Saneamiento Urbano  
Montevideo  
Unidad Ejecutora

Licitación Pública Internacional  
**CONTRATACIÓN DE OBRAS**  
"Refuerzo del colector principal de la cuenca del Arroyo  
Mataperros"

**RESPUESTAS A PREGUNTAS RECIBIDAS N°23 A N°68**

**25 de marzo de 2022**

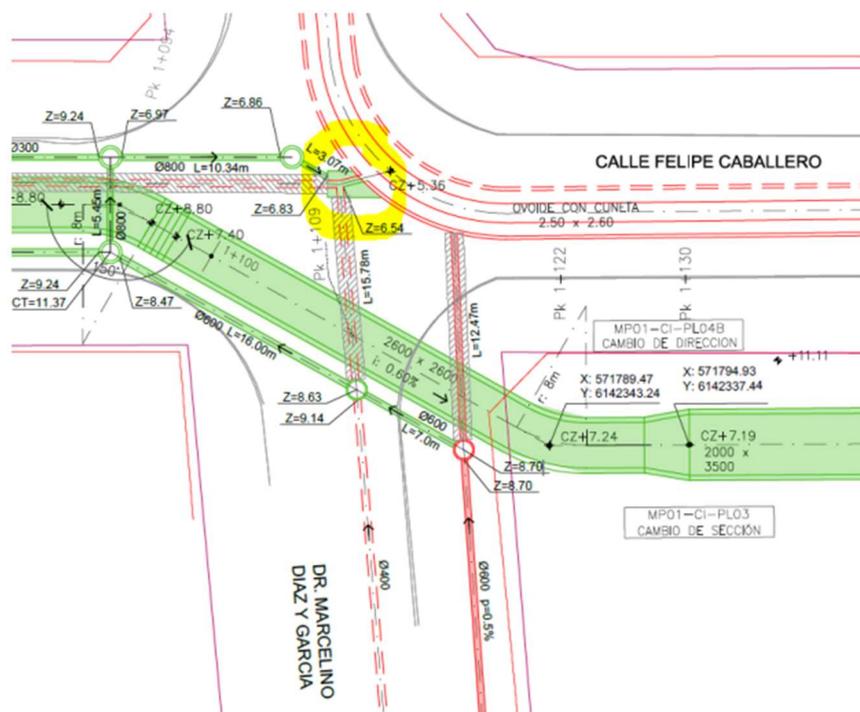
En el plano de pág. 226 "PLANIMETRÍA DETALLADA PROGRESIVA 0+850 A 1+130" se observa una cámara o algún elemento de conexión en color verde señalado en amarillo en la imagen. Agradecemos enviar detalle de la conexión.

La cámara indicada es una cámara existente, los trabajos a realizar es recomponer la pared de la entrada de la cañería existente (D400) y realizar la conexión del nuevo caño D800 en la entrada del D600 existente.

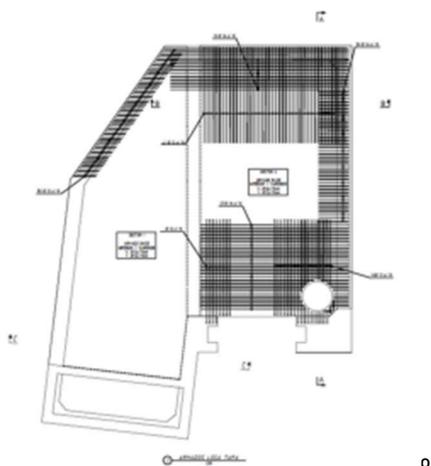
¿El armado que se indica dibujado en el plano AS2001-ES-AL27-02 en la planta de losa de tapa es adicional al armado base indicado en el recuadro o es la representación del armado base superior? En la planta de losa de fondo los hierros adicionales se indican como ADICIONALES.

Los hierros dibujados en el plano AS2001-ES-AL27-02 en la planta de losa de tapa, son los adicionales al armado base indicado en el recuadro.

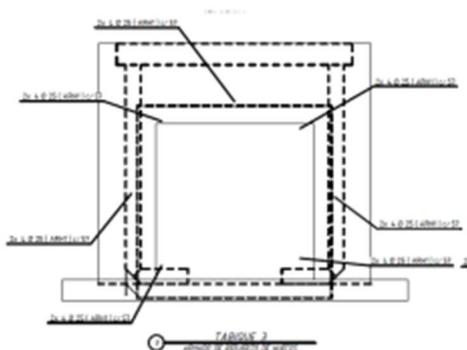
No se muestra el despiece de estos hierros (lámina AS2001-ES-AL27-03).
